Výsrava výtluků za použití turbomechanizmů – označení pracovního místa, práce v obci:

Priloha č. 3 k výkresu
MÚA 11.29.24 / 2023
MĚSTSKÝ ÚRAD CHEB
odbor stavební
a životního prostředí
7.11. 2023

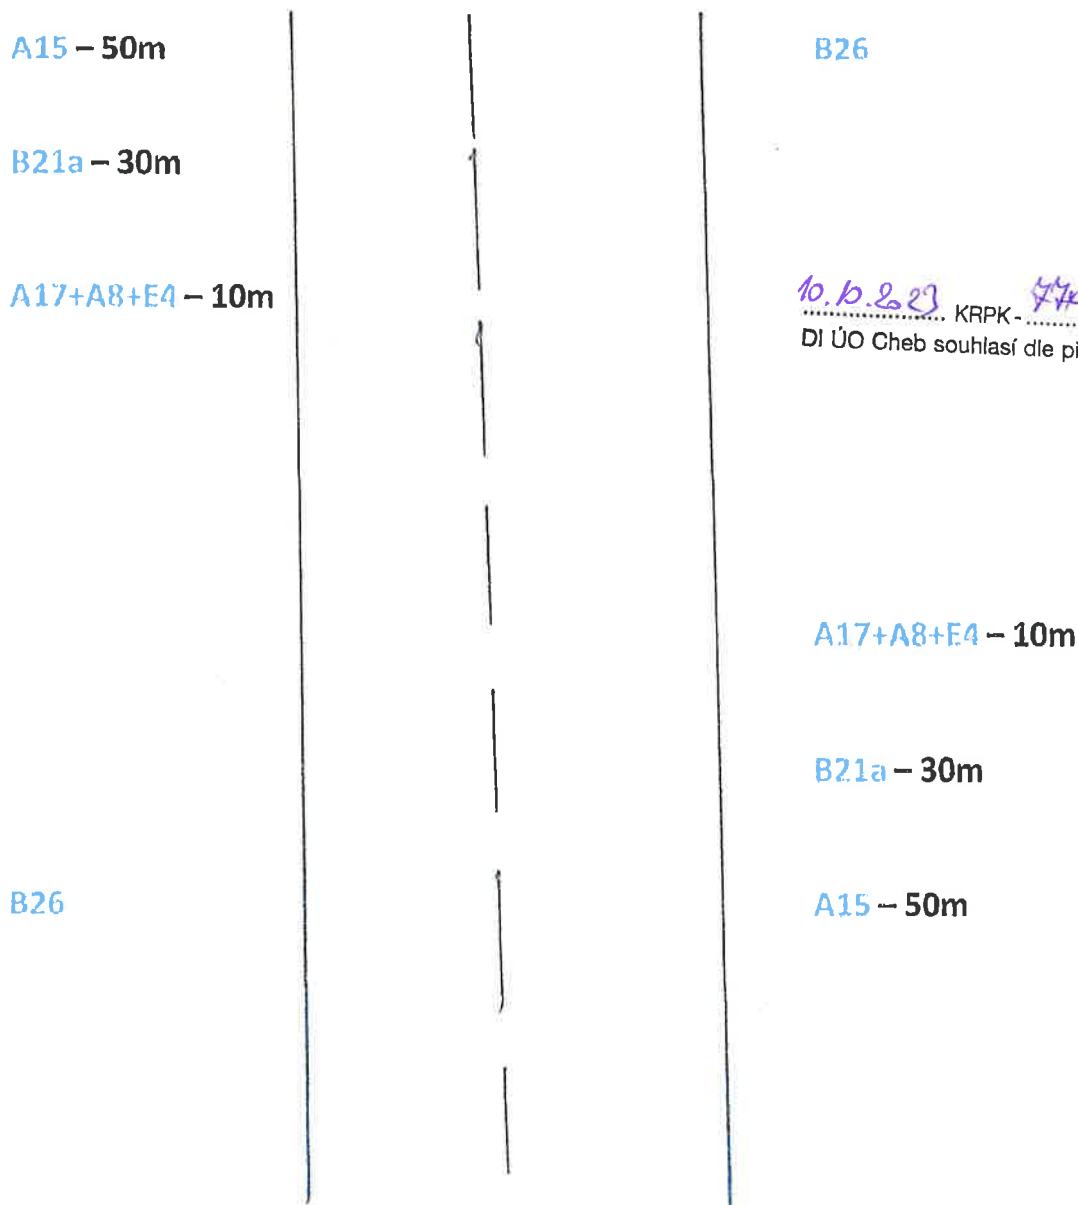
10.10.2023 KRPK-77042 / ČJ-202-190206
DI ÚO Cheb souhlasí dle přiložené situace

Pokud je v opravovaném úseku plná středová čára, která sama o sobě zakazuje předjíždění, je možné PDZ B21a vynechat.

PDZ by mělo být po každé křižovatce zopakováno, platnost PDZ, pokud nebude v daném úseku křižovatka je 2km. Po té je nutné značení rovněž zopakovat (obnovit)

Výsrava výtluků za použití turbomechanizmů – označení pracovního místa, práce mimo obec:

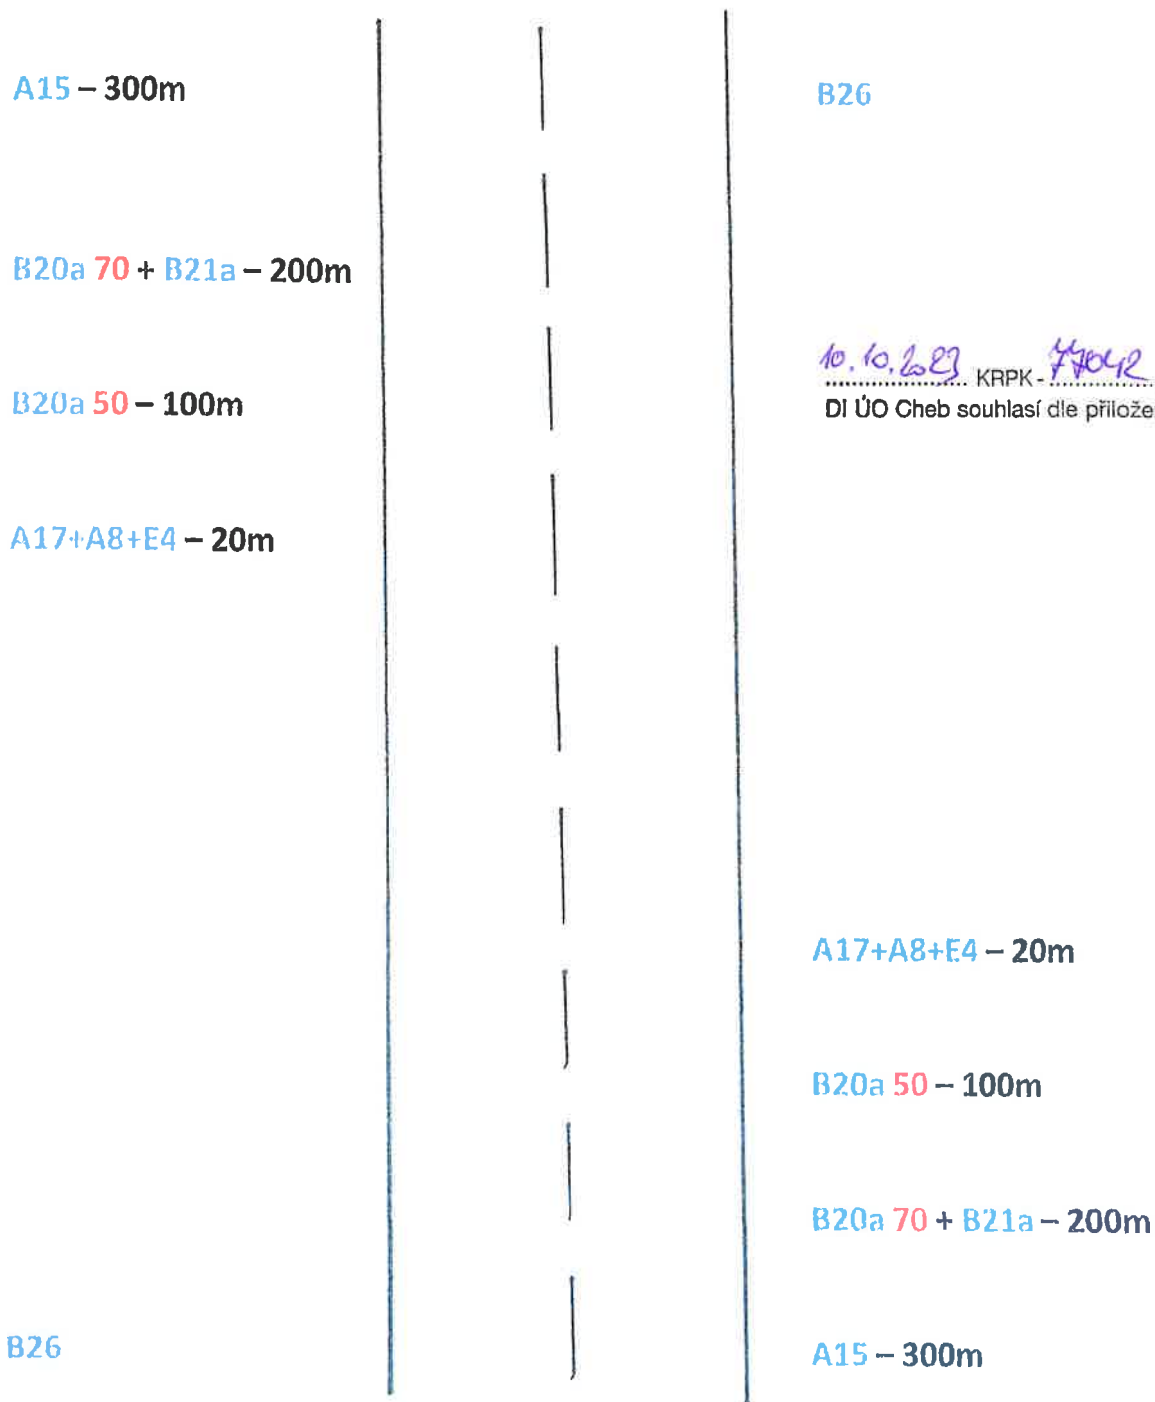
Pokud je v opravovaném úseku plná středová čára, která sama o sobě zakazuje předjíždění, je možné PDZ B21a vynechat.

PDZ by mělo být po každé křižovatce zopakováno, platnost PDZ, pokud nebude v daném úseku křižovatka je 2km. Po té je nutné značení rovněž zopakovat (obnovit)
